泊発電所

敷地地盤の振動特性について

(コメント回答)

平成25年12月25日
北海道電力株式会社

3号炉心直下の伝達関数

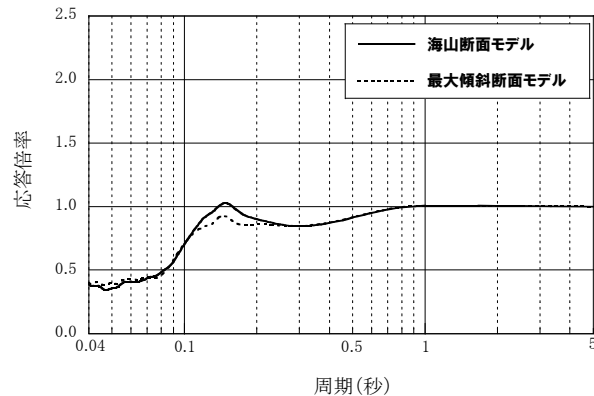
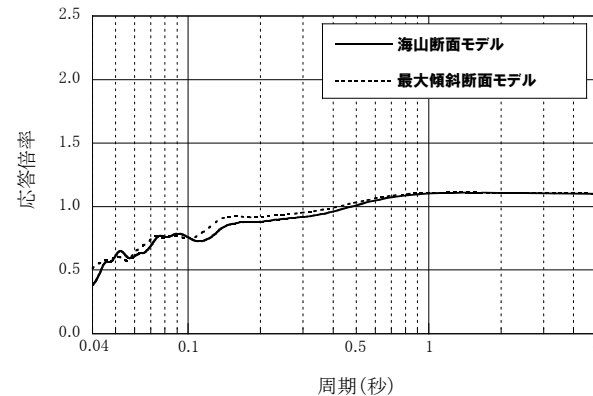
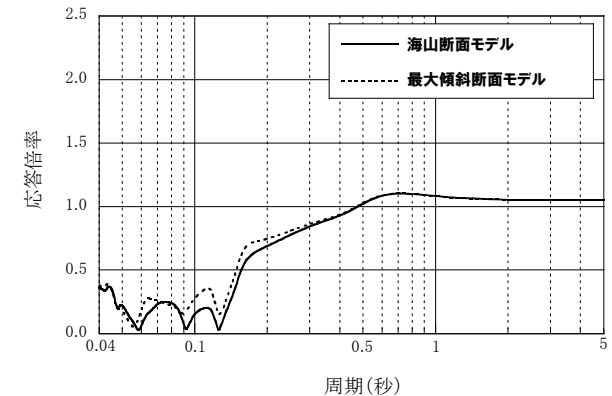
No	コメントの要旨	備考
1	<ul style="list-style-type: none"> 3号炉地盤の最大傾斜方向の断面による解析を実施すること。 	第49回審査会合 (平成25年11月20日)
2	<ul style="list-style-type: none"> 3号炉地盤の解析において、入射角を±25度より大きくした場合についても検討すること。 	第49回審査会合 (平成25年11月20日)
3	<ul style="list-style-type: none"> 地震観測記録による分析結果と解析による検討結果の傾向について、比較すること。 	第49回審査会合 (平成25年11月20日)
4	<ul style="list-style-type: none"> 3号炉の地震動評価に用いる地下構造モデルについては、データ検証のみで1, 2号炉のモデルを流用するのではなく、3号炉の地下構造に基づき地震動評価モデルを構築した上で検討すること。 	事業者ヒアリング ^⑭ (平成25年11月18日)
5	<ul style="list-style-type: none"> 地質構造を考慮した解析による検討のうちRicker波による検討について、スナップショットの詳細および波形を示すこと。また、周辺断面についてもRicker波による検討結果を示すこと。 	第49回審査会合 (平成25年11月20日)
6	<ul style="list-style-type: none"> 弾性波探査結果にみられるP波速度1.7km/sの層を考慮して解析的に振動特性を検討すること。 	第49回審査会合 (平成25年11月20日)
7	<ul style="list-style-type: none"> 経験的サイト増幅特性の検討における設定パラメータを適切に見直す等により、地震観測記録を用いた深部地盤からの増幅特性を検討すること。 	第49回審査会合 (平成25年11月20日)

●海山断面モデルと最大傾斜断面モデルの伝達関数を比較した結果、鉛直入射、 ± 25 度入射ともに両者のモデルは同様の傾向となっている。

- 次頁以降のRicker波を用いた検討においても、海山断面と最大傾斜断面は、同様の傾向を示している。
- これらより、最大傾斜断面は、海山断面とほぼ同様の振動特性を示す。

1次元モデルと2次元FEMモデルの
伝達関数
(表層:P波速度1.7km/s)

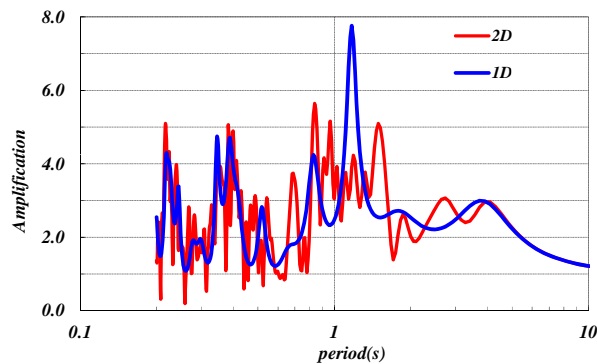
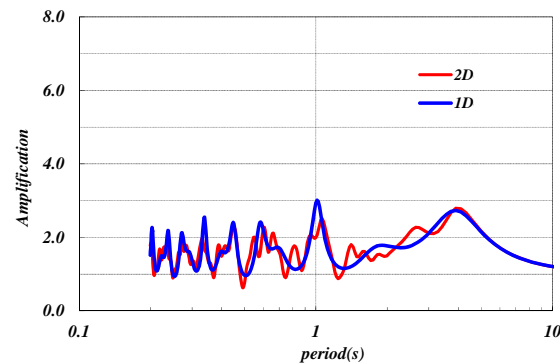
No	コメントの要旨	備考
6	・弾性波探査結果にみられるP波速度1.7km/sの層を考慮して解析的に振動特性を検討すること。	第49回審査会合 (平成25年11月20日)

- 2次元FEMモデルによる水平方向の伝達関数と1次元モデルによる伝達関数は、一部で卓越する周期に若干のずれがみられるが、周期0.2s、0.4s及び4s付近が卓越するなど、全体的に概ね同様の傾向となっている。
- P波速度の遅い表層地盤を考慮することにより、伝達関数が大きくなる。

経験的サイト増幅特性と 地下構造モデルによる伝達関数の比較

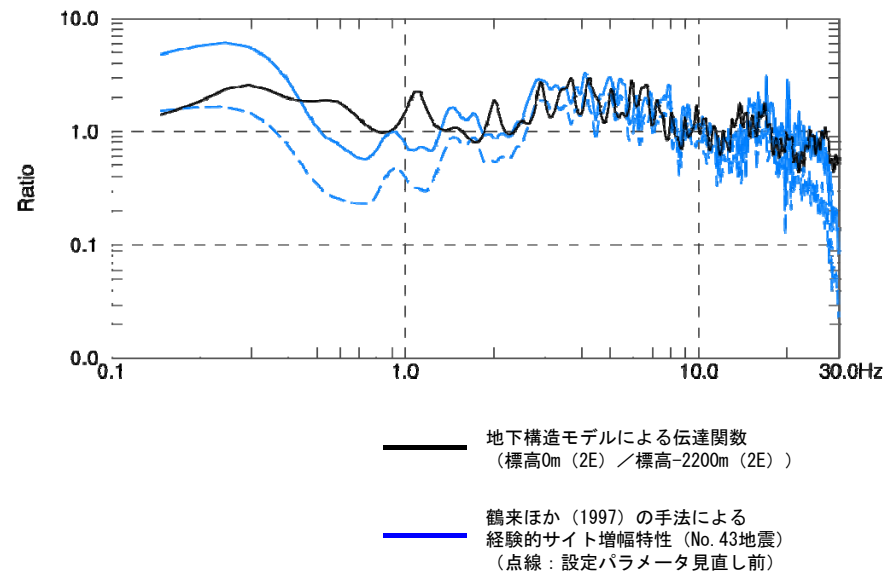
No	コメントの要旨	備考
7	・ 経験的サイト増幅特性の検討における設定パラメータを適切に見直す等により、地震観測記録を用いた深部地盤からの増幅特性を検討すること。	第49回審査会合 (平成25年11月20日)

- 経験的サイト増幅特性評価に用いることができる観測記録が少なく、振幅レベルも小さいことから、評価精度には限界があるものの、観測記録から求めた敷地における経験的サイト増幅特性は、設定パラメータを見直したことにより、地震動評価に用いている地下構造モデルによる伝達関数に近づく結果となった。
- なお、経験的サイト増幅特性評価については、今後も継続的に地震観測記録の収集を実施し、精度向上に努める。
